**Avis délibéré de la mission régionale d'autorité
environnementale sur le projet "Les Vergnes" - Extension
des tribunes du stade Gabriel Montpied et création
d'autres activités, de Clermont Auvergne Métropole, à
Clermont-Ferrand (63)**

Avis n° 2021-ARA-AP-1243

Avis délibéré le 7 décembre 2021

Figure 5: Plan actuel du quartier et plan projeté (source: Clermont Auvergne métropole)

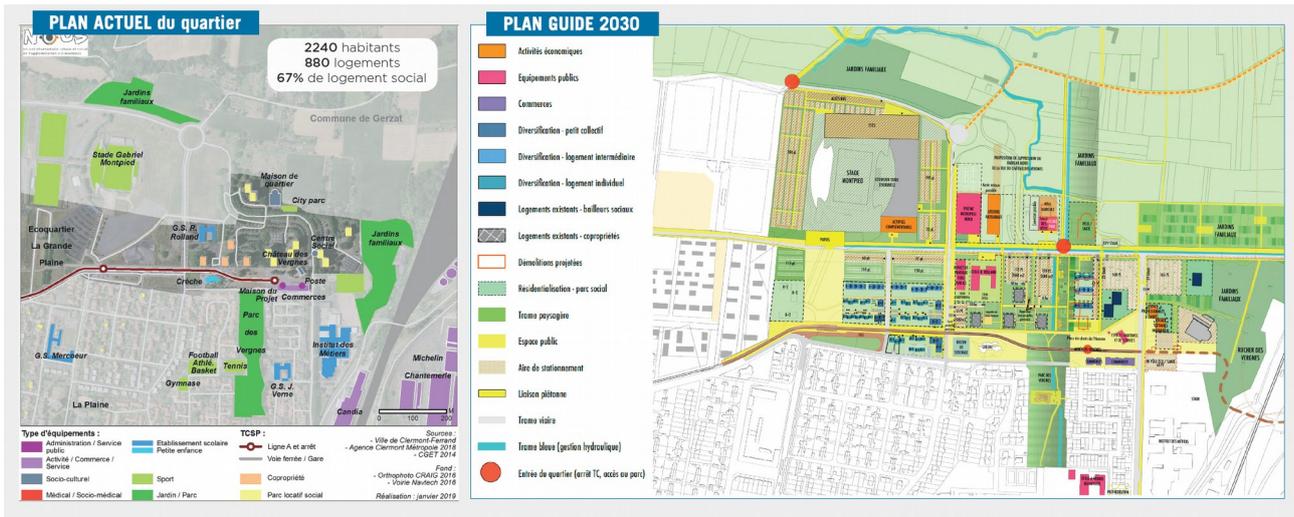
L'opération de développement du stade (dont l'ampleur prend en compte *a priori* les trois phases prévues de son évolution) figure en particulier dans le plan guide (cf. figure 5) du Nouveau programme national de renouvellement urbain (NPNRU) dont fait l'objet le quartier des Vergnes¹. Une convention concernant ce programme d'ensemble a été signée le 14 novembre 2019 entre l'ANRU (Agence nationale pour la rénovation urbaine), principal financeur, et l'ensemble des maîtres d'ouvrage impliqués : Métropole, Ville de Clermont-Ferrand et bailleurs sociaux.

L'Autorité environnementale recommande d'inscrire l'évaluation des incidences environnementales de l'opération d'extension des tribunes du stade dans le projet d'ensemble « Les Vergnes ». Elle recommande en conséquence de présenter l'état d'avancement de ce dernier.
